**Relocalisation d'une conduite de gaz naturel
dans l'emprise routière de l'autoroute 40 dans
l'ouest de l'île de Montréal**

**Projet de relocalisation d'une conduite de gaz naturel dans
l'emprise routière de l'autoroute 40 dans l'ouest de l'île de
Montréal par Gaz Métro**

**Réponses aux questions et commentaires du ministère du
Développement durable, de l'Environnement, de la Faune et
des Parcs**

Dossier 3211-10-017

Figure 2.8-a. Tenure des terrains

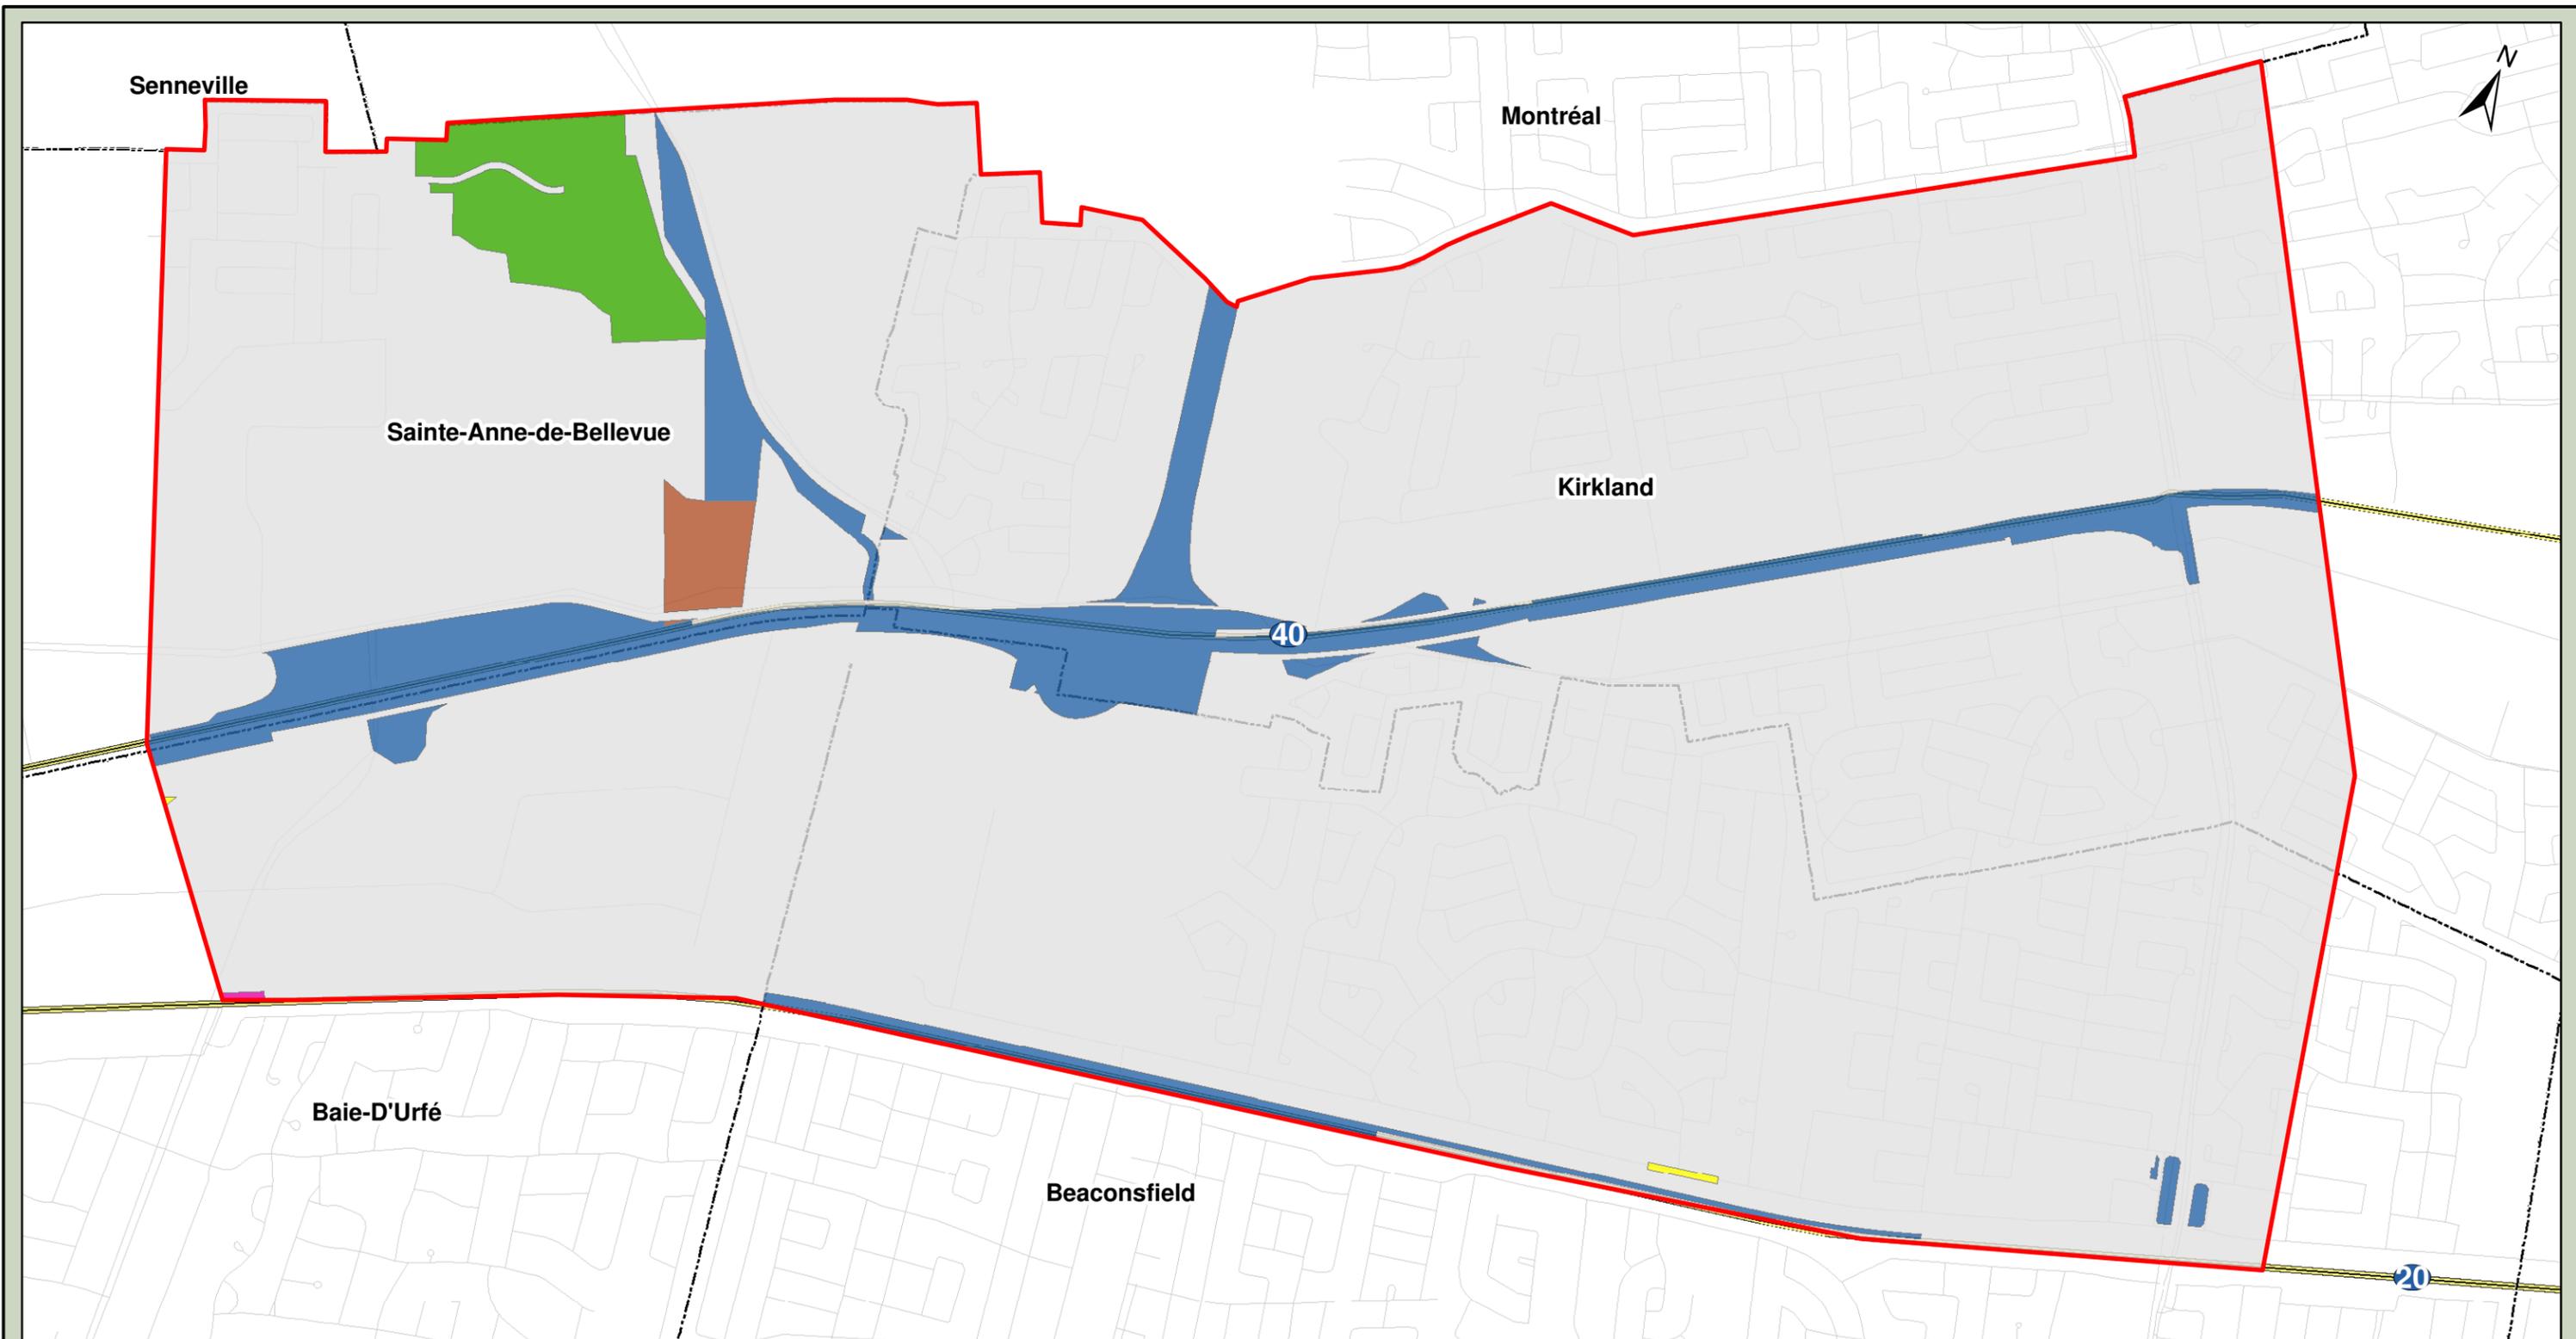
QC-12 L'initiateur doit fournir une carte illustrant les tenures présentées.

La figure 2.8 présentée en annexe 2 de l'étude d'impacts a été refaite et scindée en deux figures (figure 2.8-a. Tenure des terrains et figure 2.8-b. Utilisation du sol et infrastructures publiques) afin de représenter plus d'information sur les composantes du milieu humain.

La figure 2.8-a de l'annexe 5 illustre les tenures présentées.

Figure 2.8b. Utilisation du sol et infrastructures publiques
 Gaz Métro - Relocalisation d'une conduite de gaz naturel, autoroute 40, ouest de l'île de Montréal

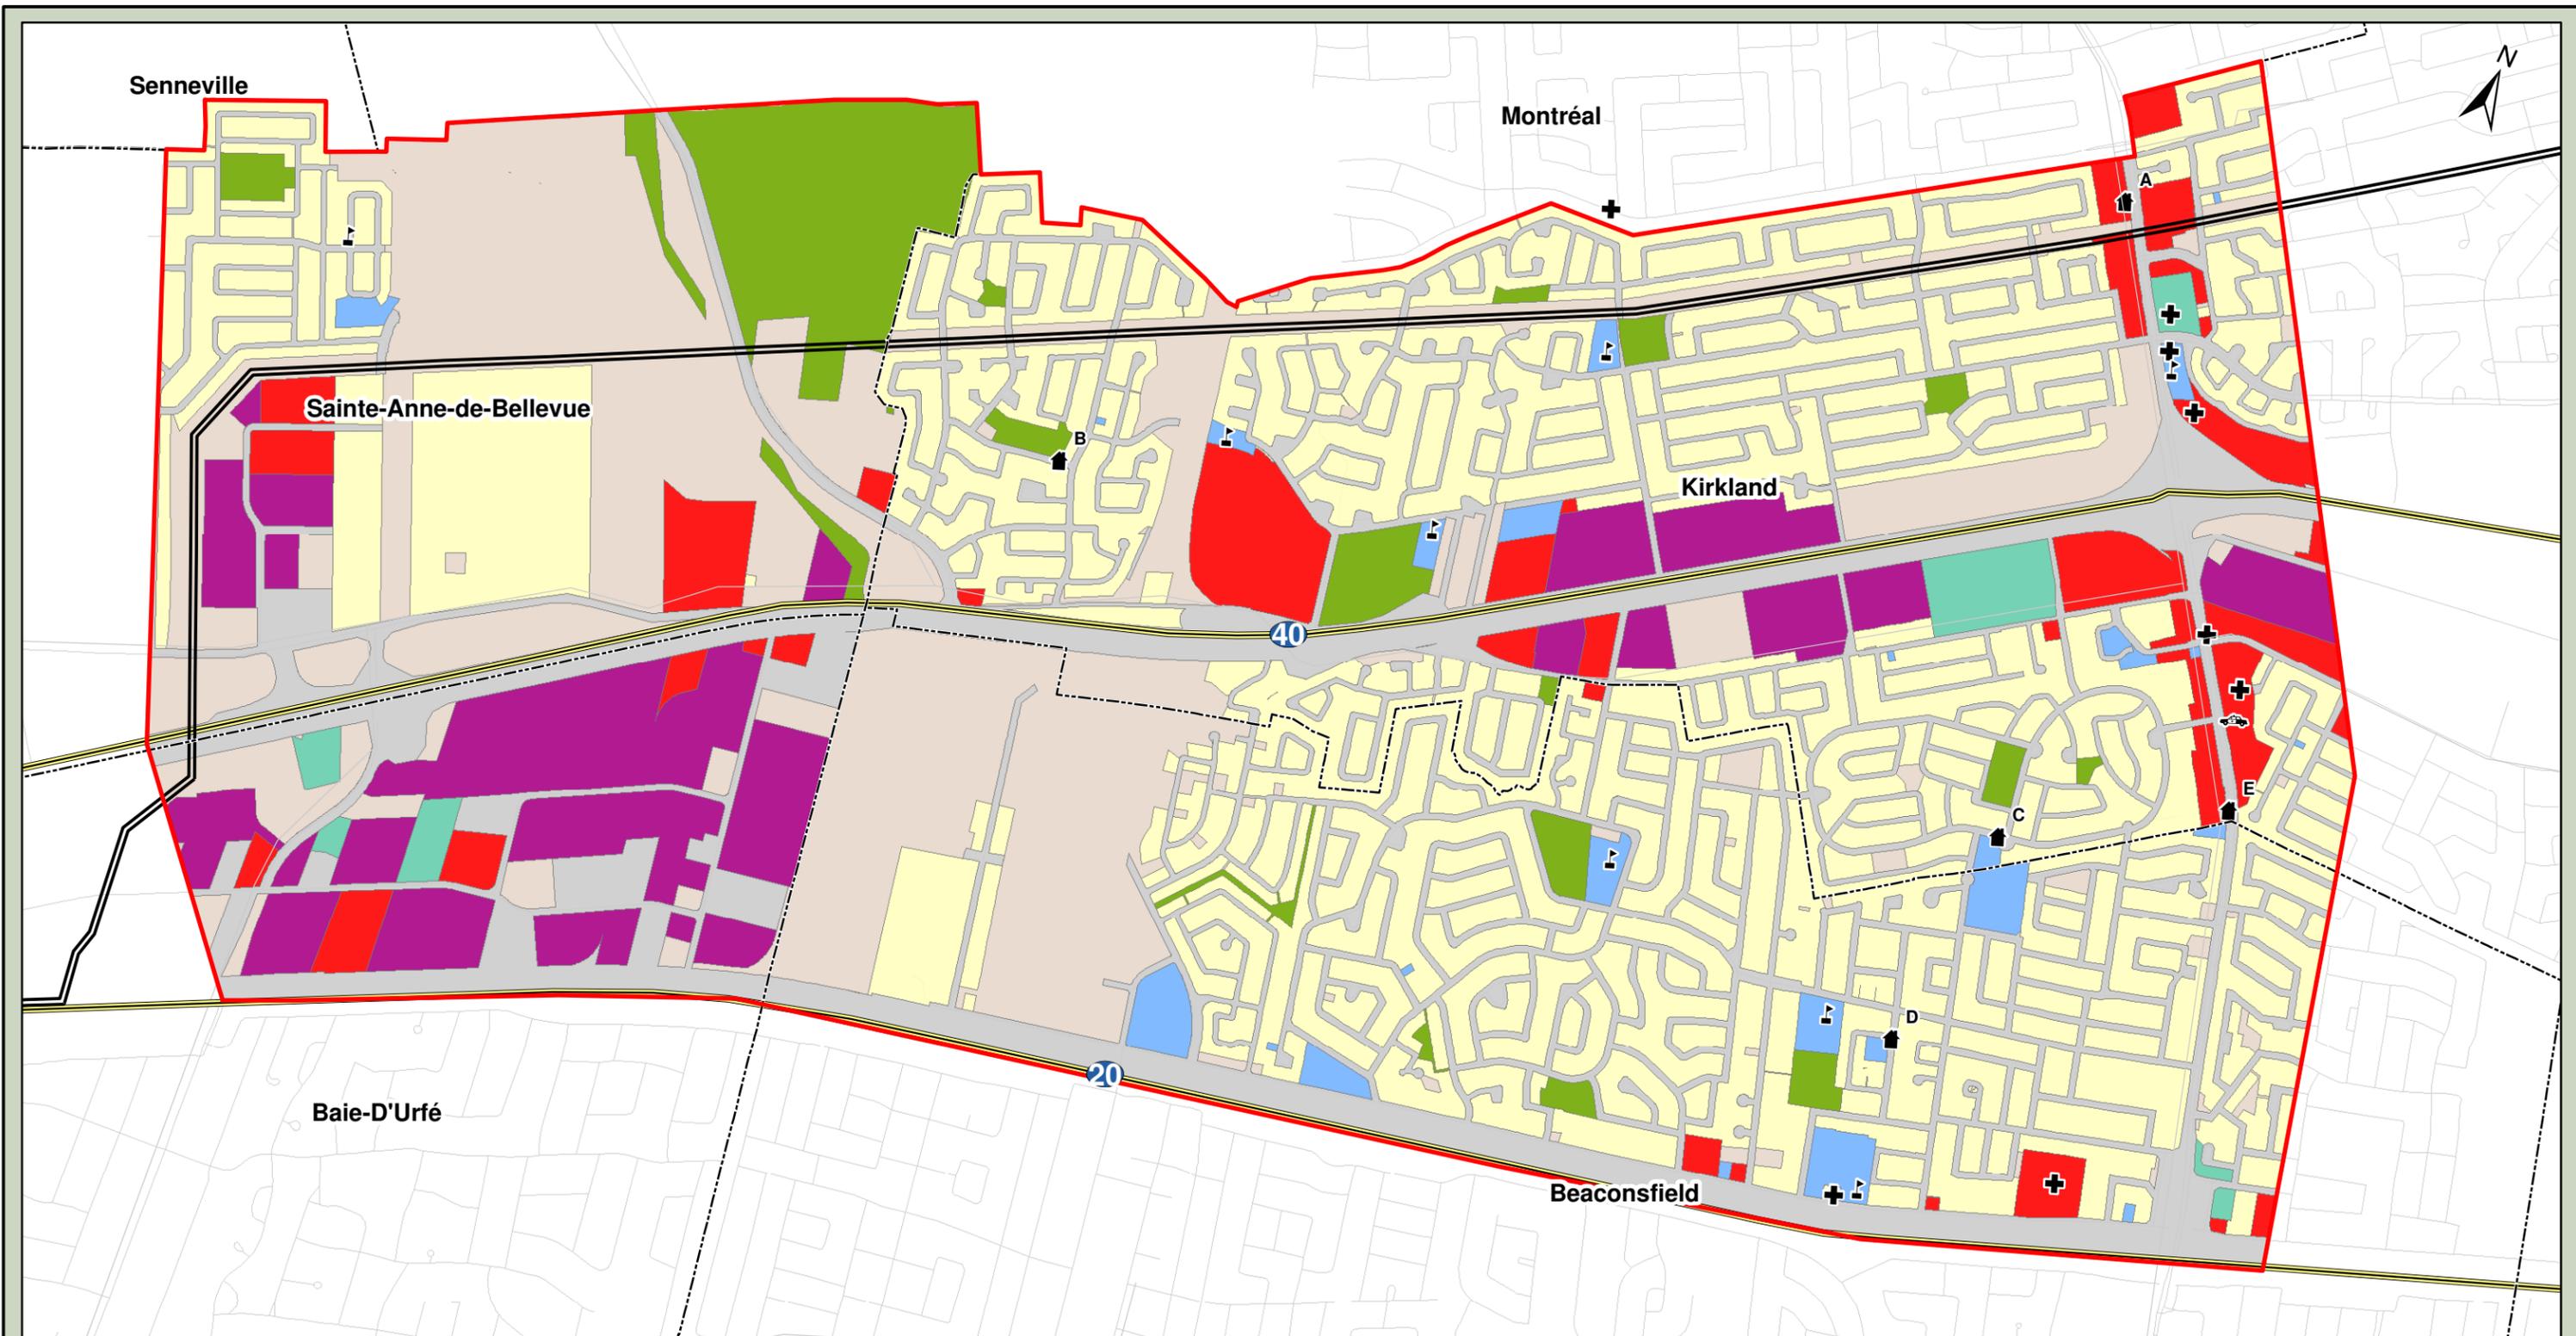
QC-13 L'initiateur doit fournir une carte illustrant les infrastructures présentées.

La figure 2.8 présentée en annexe 2 de l'étude d'impacts a été refaite et scindée en deux figures (figure 2.8-a. Tenure des terrains et figure 2.8-b. Utilisation du sol et infrastructures publiques) afin de représenter plus d'information sur les composantes du milieu humain.

La figure 2.8-b de l'annexe 5 illustre les infrastructures présentées.

**Plan d'installation des clôtures d'exclusion pour les couleuvres –
addenda (11 septembre 2013)**

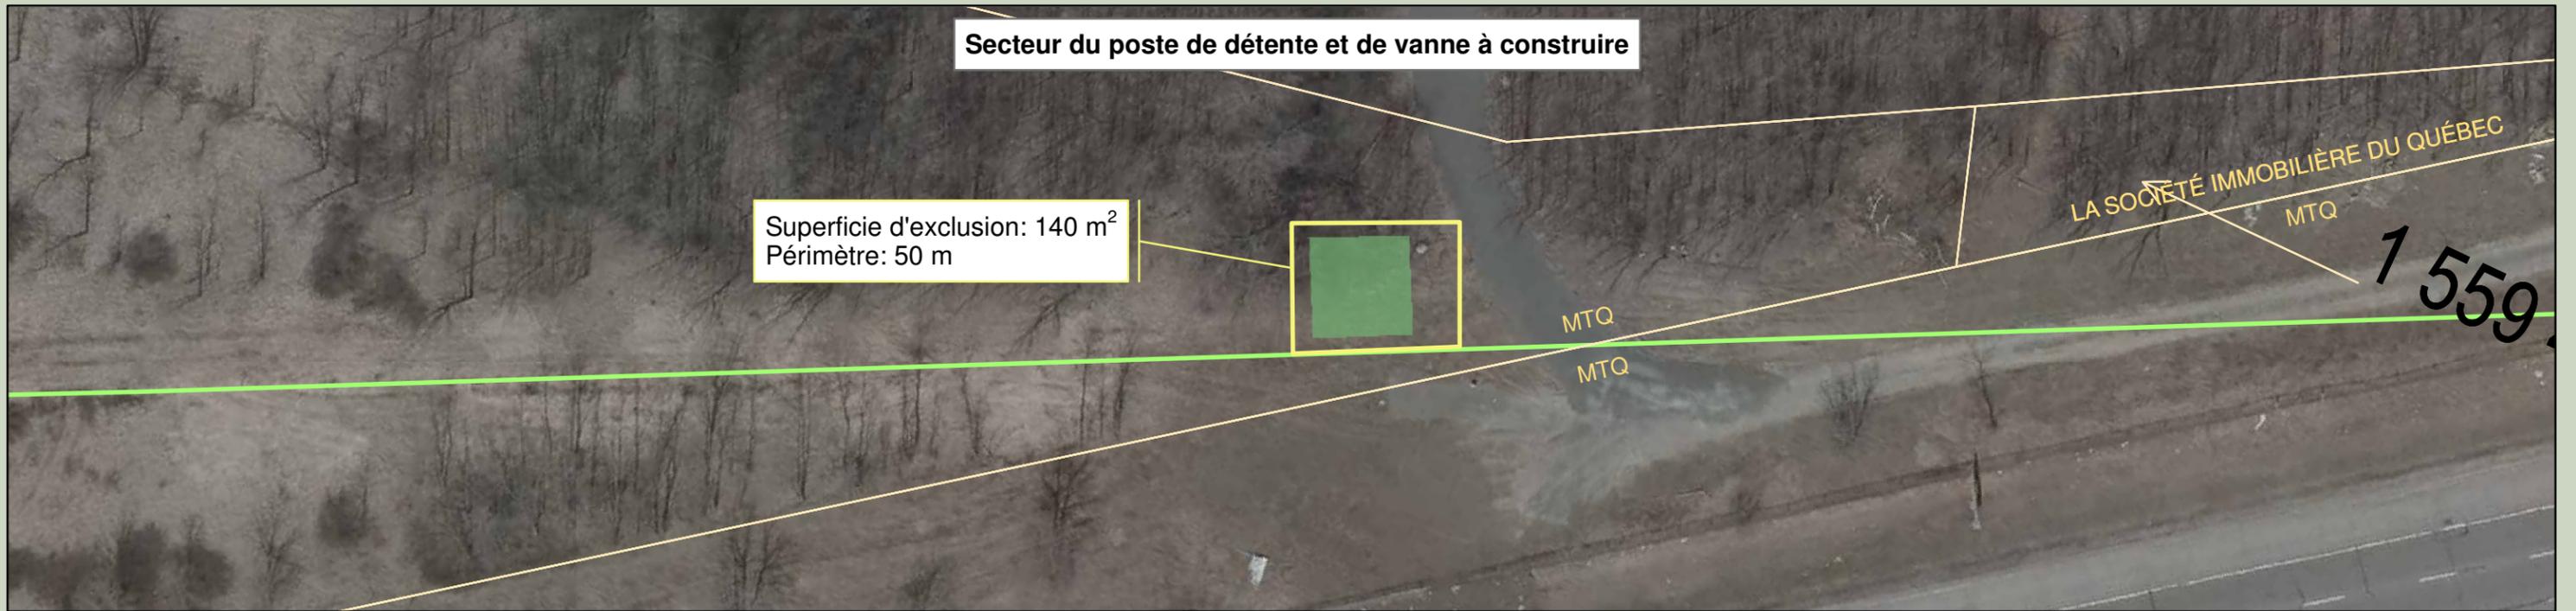
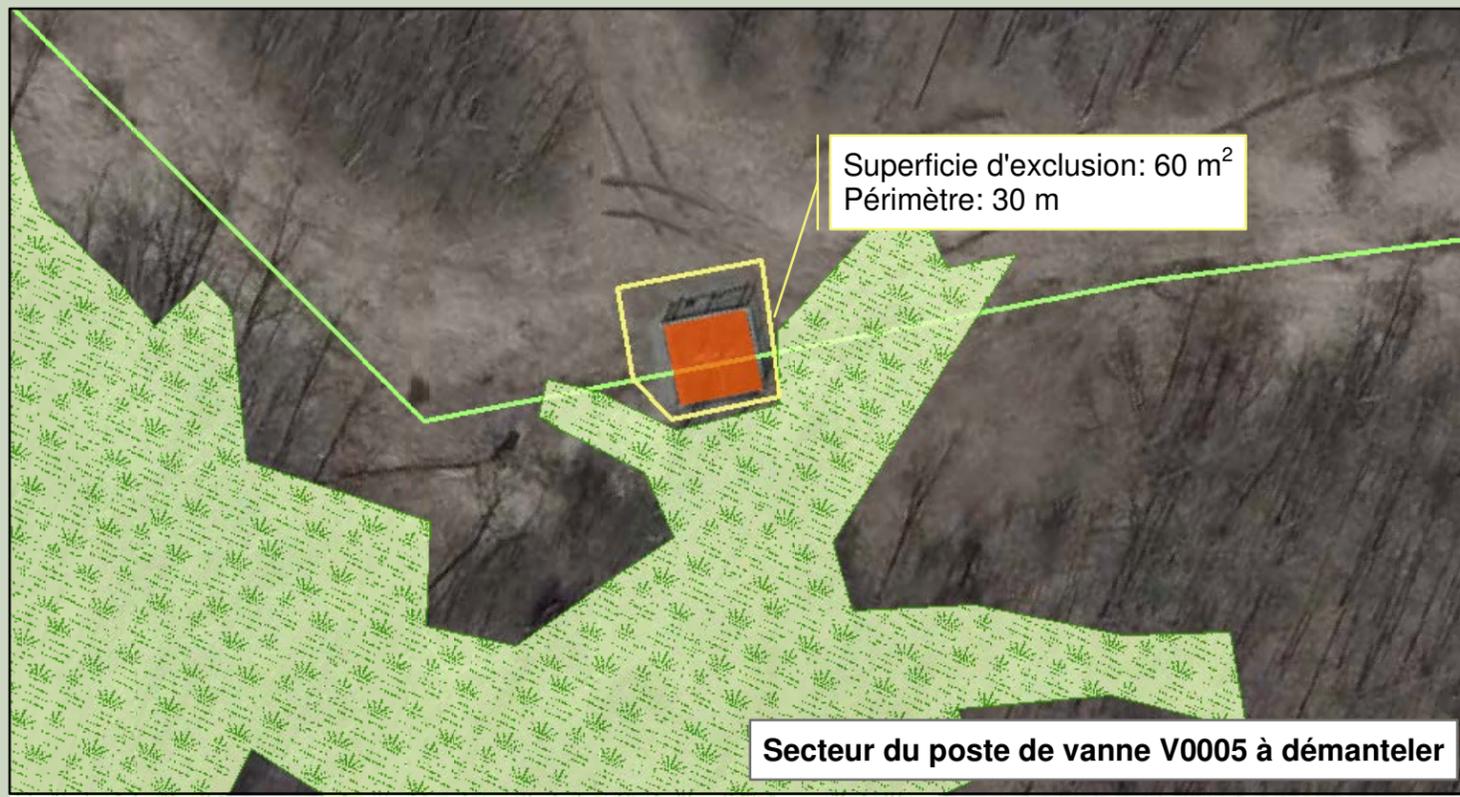
De plus, le milieu naturel entourant les postes de détente et de vanne actuels et le poste projeté (D0522 et V0005) montre des caractéristiques propices à la présence de couleuvres. Finalement, dans le cas des postes actuels, la base de leurs fondations est généralement propice à la présence d'hibernacles, car ces installations révèlent souvent la présence d'interstices sur le pourtour des bases en béton.

soient ceinturés par une clôture d'exclusion pour les couleuvres. Cette clôture devra être installée au début de l'automne 2013, avant l'entrée des couleuvres dans les hibernacles, afin de faire en sorte que lors des travaux, au printemps 2014, peu ou pas de couleuvre se retrouveront dans ces endroits. Si des couleuvres sont observées sur le site des travaux, elles devront être capturées et déplacées à l'extérieur de l'exclos. Un plan d'installation des clôtures devrait être fourni au MDDEFP pour approbation.

Un plan d'installation d'exclos pour les couleuvres a été préparé et soumis au MDDEFP. Suite à l'approbation du plan le 11 septembre 2013, les clôtures ont été installées et les vérifications seront réalisées tel que stipulé dans le plan, présenté en annexe 6. À ce jour, deux visites ont eu cours et aucune couleuvre n'a été observée.
